三菱ホイスト

No. 855-0201

ホイスト用巻上ブレーキ部「引き棒ネジ」変更のお知らせ

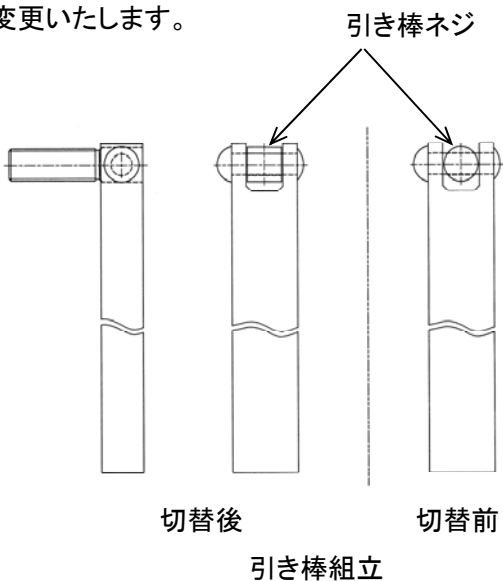
右図「引き棒組立」の中で「引き棒ネジ」の形状のみ変更となります。

- ・材質…一般構造用圧延鋼材1種 SS400
- ・互換性…あり（取付ネジ寸法等は完全互換）

品質向上(キリ穴加工精度、寿命の向上)
